改善箇所説明図

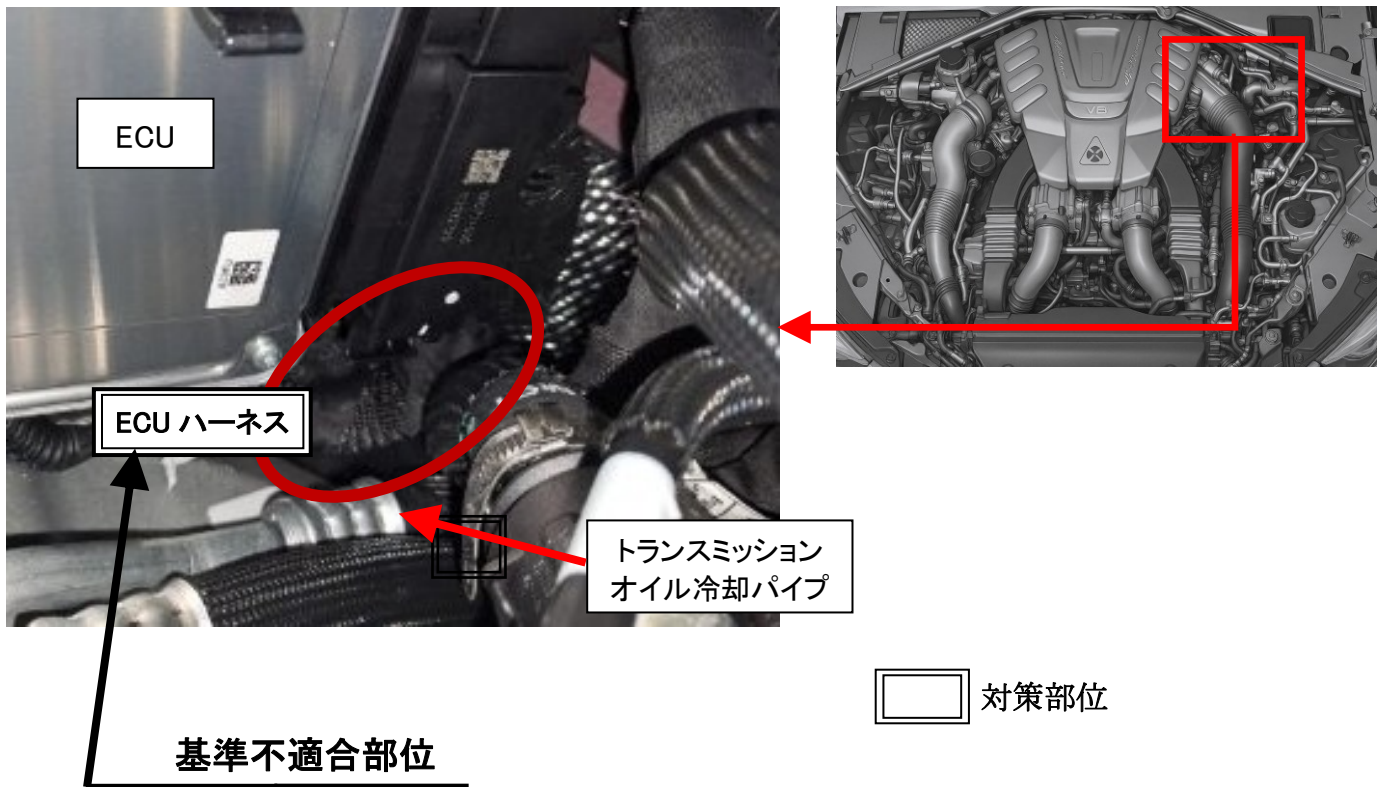
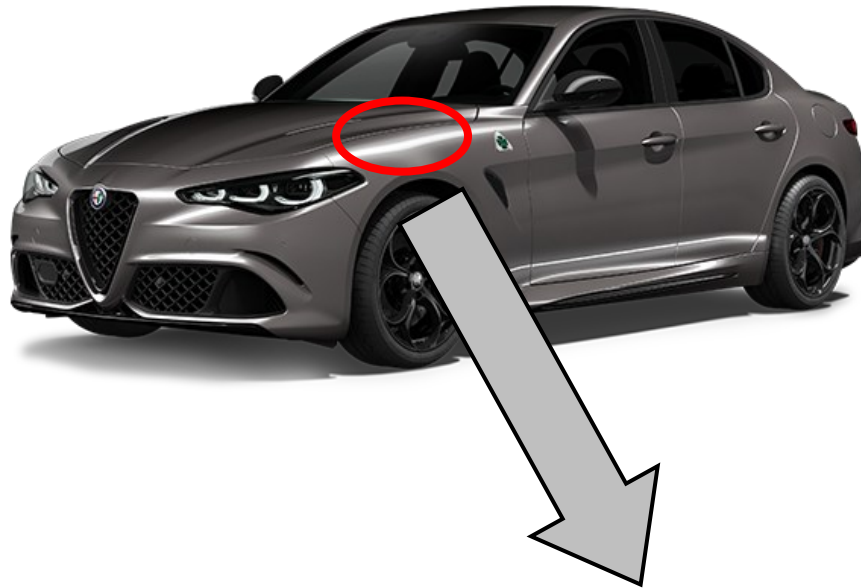
エンジンコントロールユニット(ECU)ハーネスにおいて、配索検討が不十分なため、トランスミッションオイル冷却パイプと干渉しているものがある。そのため、当該ハーネスが車両振動により摩耗して損傷し、そのまま使用を続けると、最悪の場合、断線して走行中にエンジンが停止するおそれがある。

全車両、ハーネスを適切に固定する。なお、ハーネスを点検して損傷している場合は補修する。
